PI - Produktinformation

Sædeklæde Med Extra Velcro

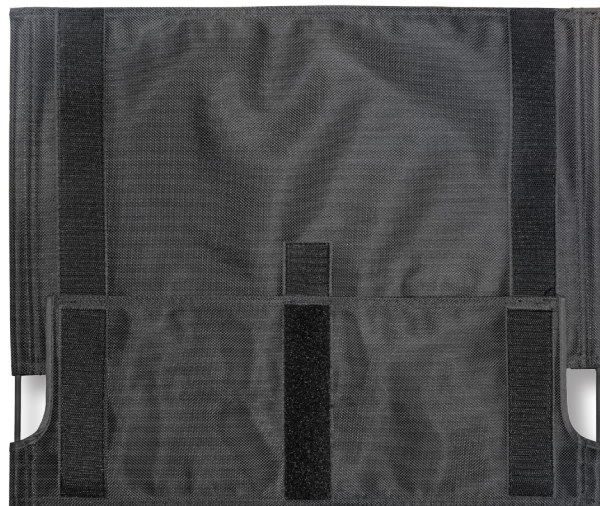
Introduktion af extra velcro på forreste del af sædeklædet sker i uge 41. Ændringen foretages for at forhindre sædepudden i at glide fremad.

Gl. variant

Sædeklæde med mindre velcro.

Ny variant

Sædeklæde med extra velcro.
Se nye art.nr. nedenfor
